CITTA' DI TORINO

RELAZIONE DI VERIFICA INVARIANZA IDRAULICA

VALUTAZIONE AMBIENTALE STRATEGICA (VAS)

Z.U.T. 3.1 MICHELIN SUB AMBITO 2

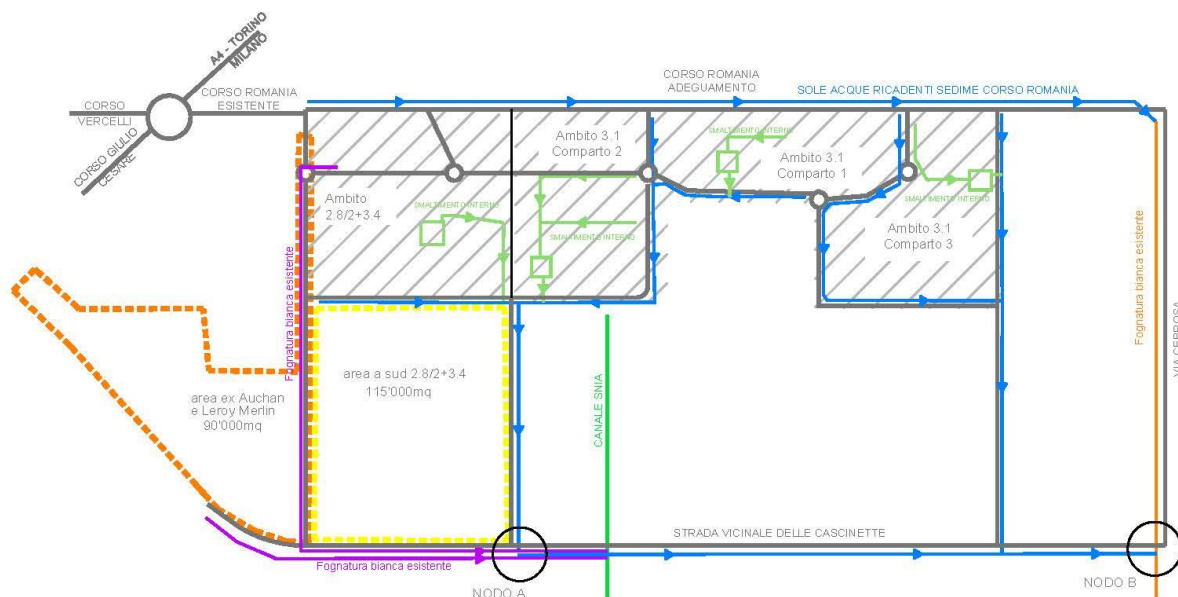
Al **punto 6** dell'OTC, "Si richiede un approfondimento di natura idraulica per chiarire il funzionamento della rete fognaria bianca proposta e in particolare per individuare il valore di portata (con il tempo di ritorno della precipitazione ad essa associato) che attiverrebbe lo sfioro dalla nuova fognatura di Strada Cascinette verso il canale SNIA".

Per altro verso, secondo il **punto 11 dell'OTC** *"Si richiede di prevedere inoltre un sistema di monitoraggio delle portate scaricate al fine di verificare la portata in arrivo sulla nuova fognatura*

di Strada Cascinette, la funzionalità della fognatura esistente in Strada Cebrosa e di monitorare con quali portate ed eventi meteorici si attivi il manufatto scolmatore e quali sono le portate scaricate verso il canale SNIA”.

Relativamente alla richiesta di *“individuare il valore di portata (con il tempo di ritorno della precipitazione ad essa associato) che attiverrebbe lo sfioro dalla nuova fognatura di Strada Cascinette verso il canale SNIA”*, si precisa che il collettore sotto Strada Delle Cascinette è stato progettato per recepire le seguenti portate.

Nel caso in cui venissero addotte portate superiori il sistema prevede uno sfioro realizzato in corrispondenza del nodo A (vedi immagine allegata al paragrafo 4.3) che faccia defluire le portate nel collettore SNIA.

Nel caso in cui venissero addotte portate superiori il sistema prevede uno sfioro realizzato in corrispondenza del nodo A (vedi immagine allegata al paragrafo 4.3) che faccia defluire le portate nel collettore SNIA.

Ciò premesso, il recapito della suddetta condotta previsto nella tubazione esistente presente sotto il sedime di Strada Della Cebrosa (nodo B – vedi immagine allegata al paragrafo 4.3) è stato indicato in maniera congiunta da parte di SMAT e del Comune di Torino (Divisione Infrastrutture e Mobilità Servizio Ponti, Vie d'Acqua e Infrastrutture).

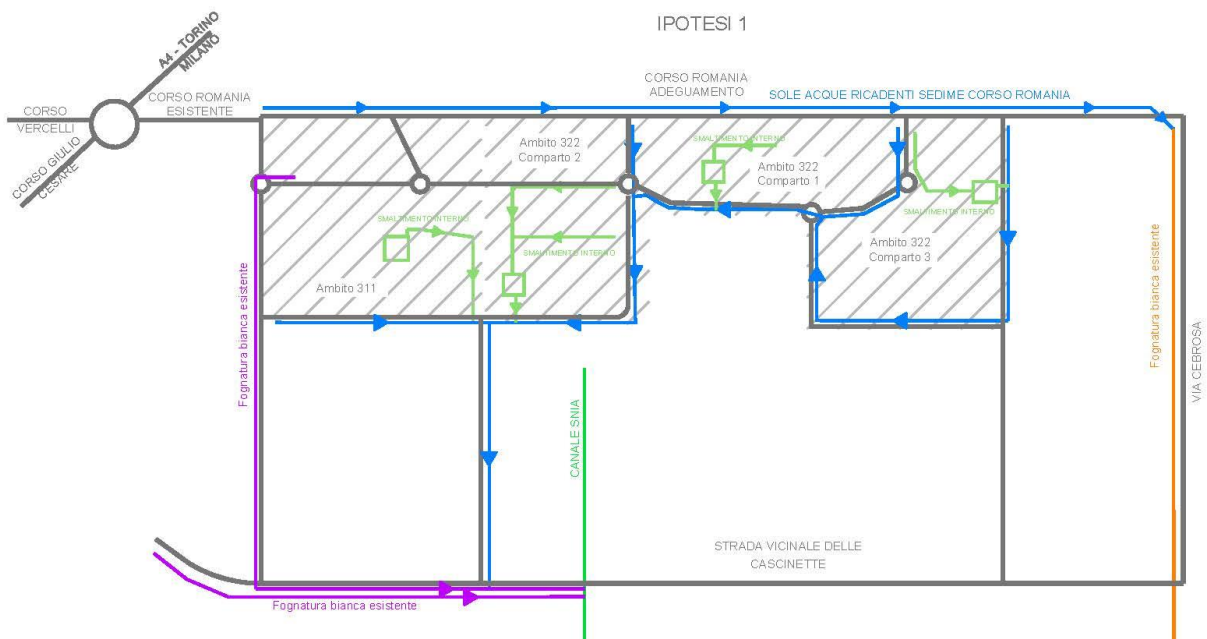
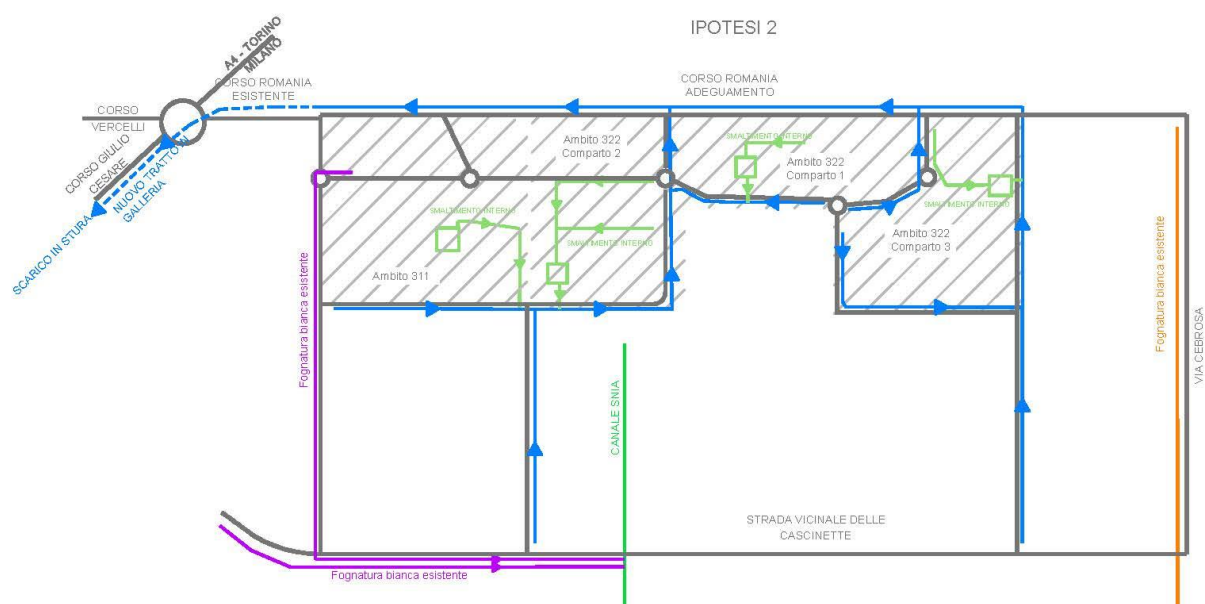
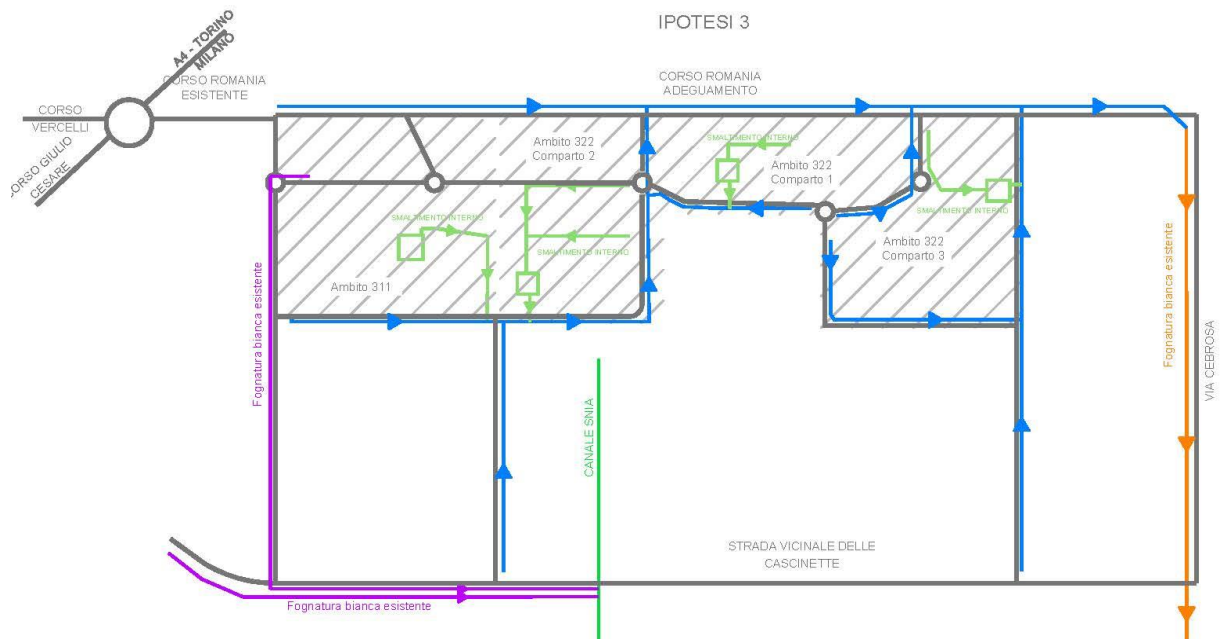
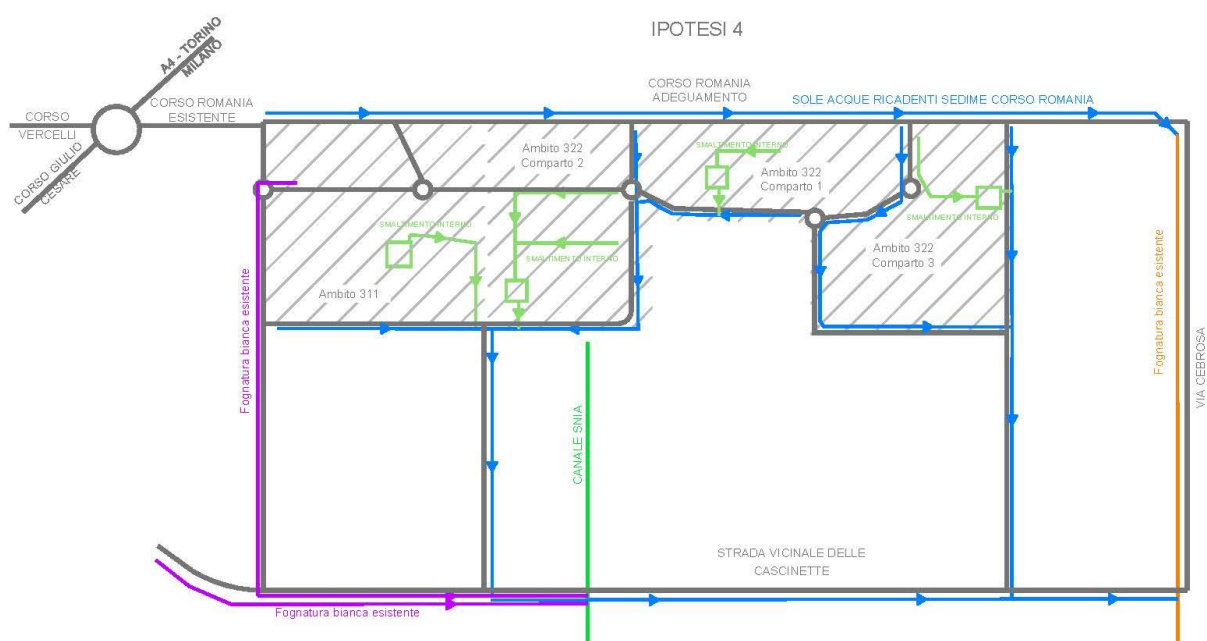
Conclusivamente, si fa presente che il parere di Città Metropolitana in esame, nel richiedere “*che il RA descriva il progetto di smaltimento delle acque meteoriche*”, precisa che il progetto sia “*eventualmente sviluppato su più scenari*”.

Nonostante l’indicazione di sviluppare plurimi scenari sia espressa in forma eventuale, è possibile rappresentare, in merito allo smaltimento delle acque meteoriche, all’invarianza idraulica e all’idoneità delle reti fognarie, quanto segue.

- La prima ipotesi presa in esame è stata quella di prevedere la raccolta delle acque meteoriche provenienti dalle nuove aree di sviluppo e continuare a recapitarle nel Canale SNIA, mantenendo di fatto il sistema in essere. Tale soluzione è stata scartata dai tecnici Comunali e dalla SMAT in quanto il canale SNIA è a gestione privata e nel tratto iniziale corre al di sotto dell’impronta dei fabbricati esistenti ubicati a sud dell’area. Il presente scenario avrebbe previsto lo scarico delle acque provenienti da una rete pubblica in un canale privato creando una situazione di promiscuità di difficile gestione.

- La seconda ipotesi presa in esame prevedeva di far convogliare tutte le acque meteoriche provenienti dalle nuove aree di sviluppo in una condotta posata sotto Corso Romania e di recapitarle nel Fiume Stura attraverso la realizzazione di una nuova condotta sotto il sedime di Corso Giulio Cesare ad onere della Città.

Questa opzione è stata scartata da SMAT e dal Comune in quanto non conforme a quanto previsto dai piani di sviluppo dell'ente.

- La terza ipotesi, pur conservando l'impostazione della precedente, prevedeva che le acque venissero convogliate nella condotta sotto Corso Romania ma in questo caso il recapito finale sarebbe stato nella condotta esistente presente sotto il sedime viario di Strada Cebrosa.

- La quarta ipotesi, quella adottata, è un'evoluzione della terza prevedendo la raccolta delle acque ed il convogliamento delle stesse verso Strada Delle Cascinette (a sud dell'area), semplificando così lo schema idraulico previsto. Tale soluzione ha il vantaggio di non prevedere alcuno scarico nel collettore SNIA e di non prevedere un nuovo collettore sotto Corso Giulio Cesare non previsto dai piani di sviluppo delle reti fognarie della città.
